P25
P31
P37

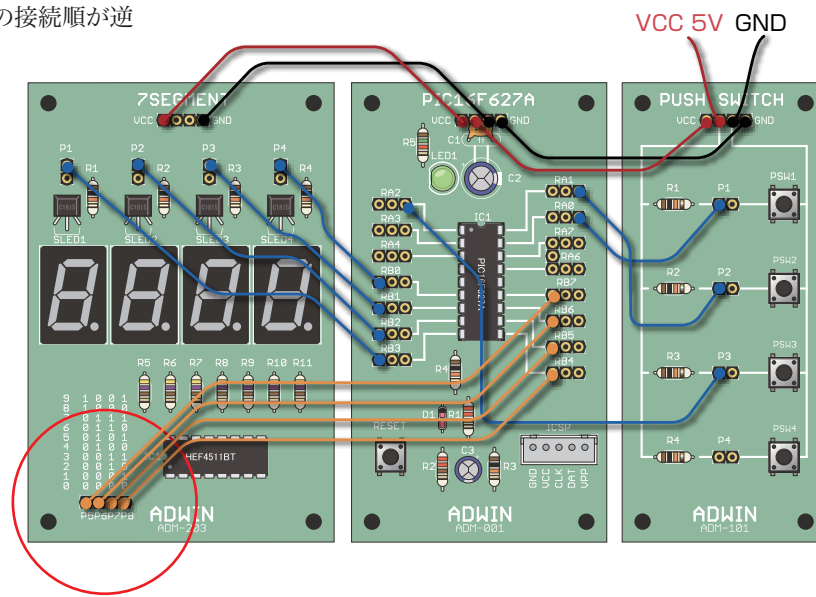
配線図 RB4~7の接続順が逆

P42

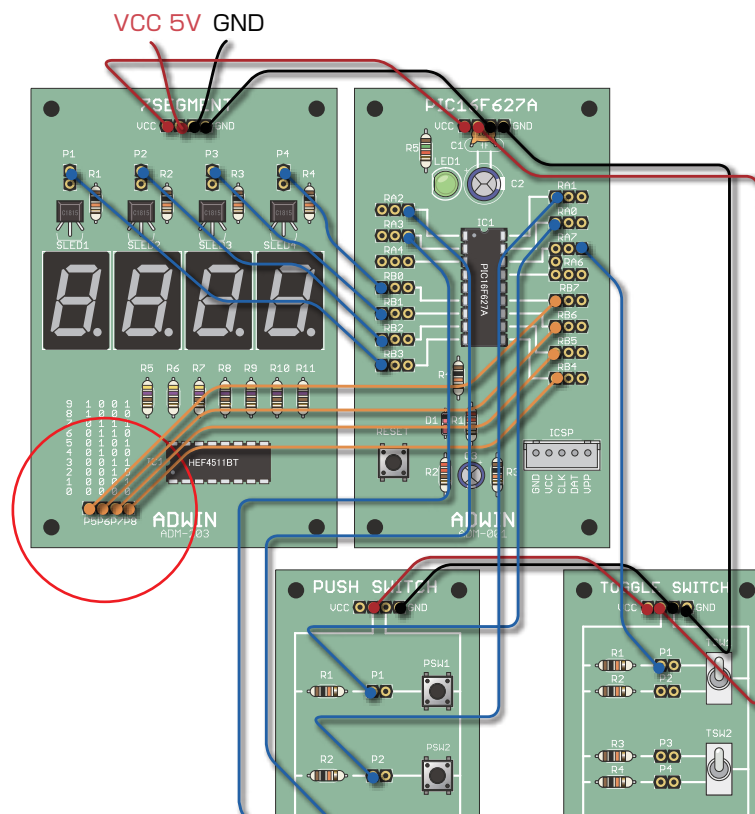
配線図 RB4~7の接続順が逆

P52

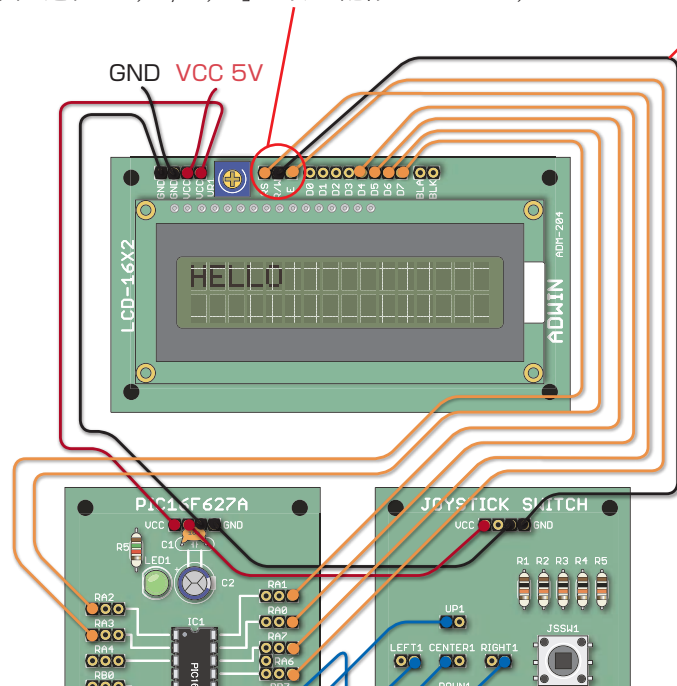
LCDボードの「E, R/W, RS」の並び順が誤り
正しくは下図の通り「RS, R/W, E」の順 配線は RS⇔RA7, E⇔RA6

R/W端子をGNDに接続

P59

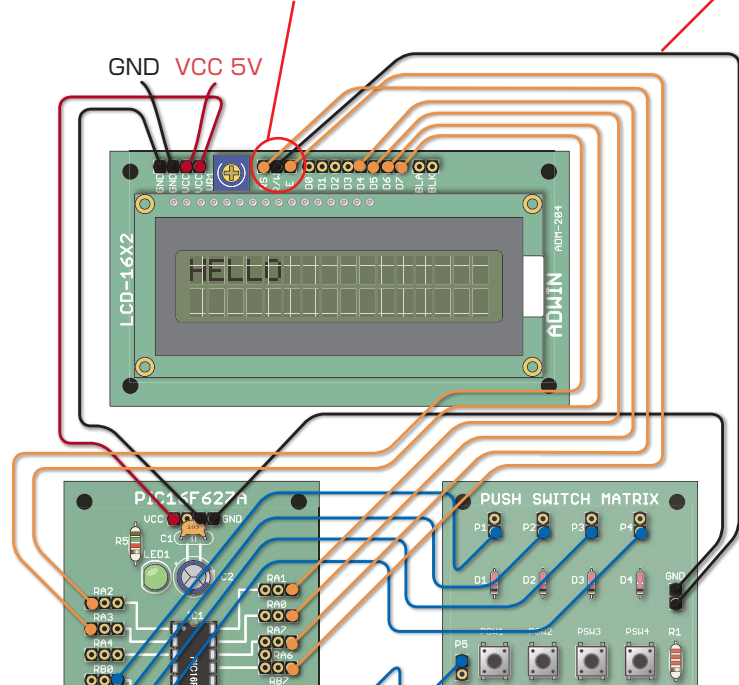
LCDボードの「E, R/W, RS」の並び順が誤り
正しくは下図の通り「RS, R/W, E」の順 配線は RS⇔RA7, E⇔RA6

R/W端子をGNDに接続

P69

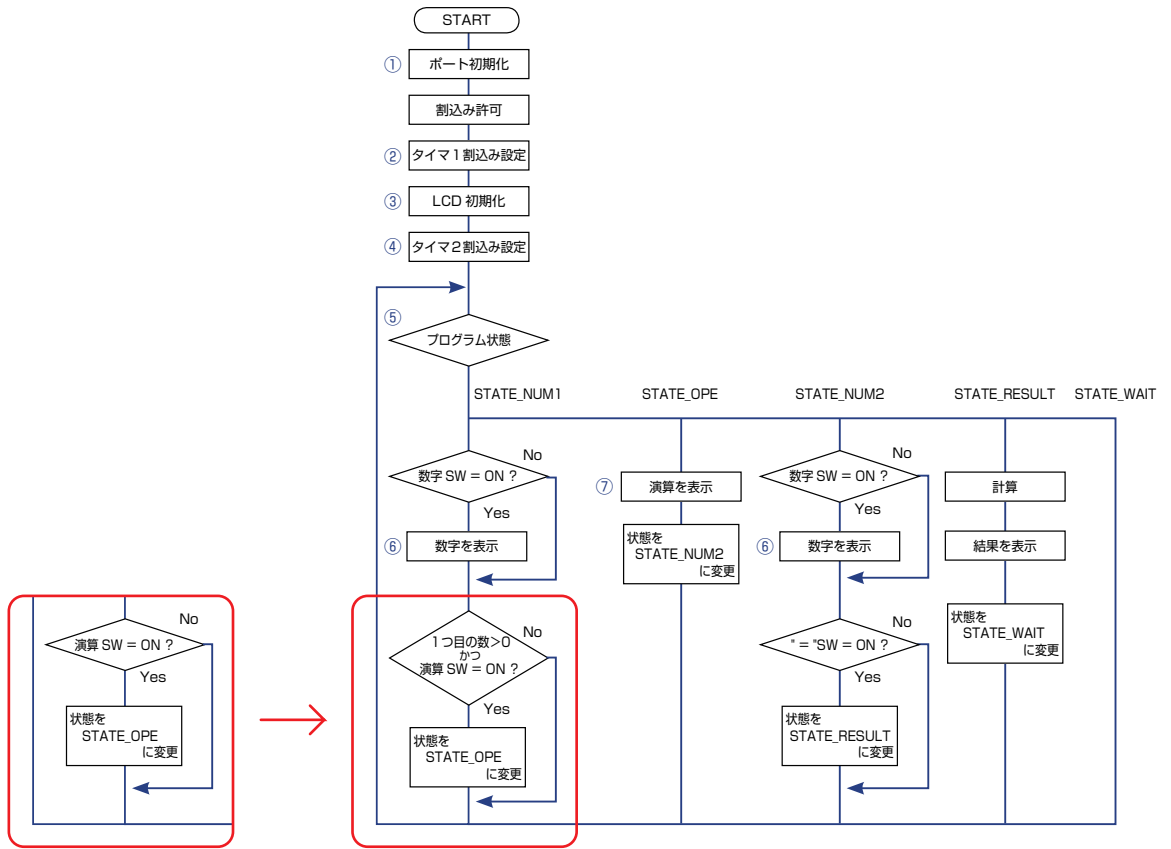
フローチャート 「メイン関数」 に誤り
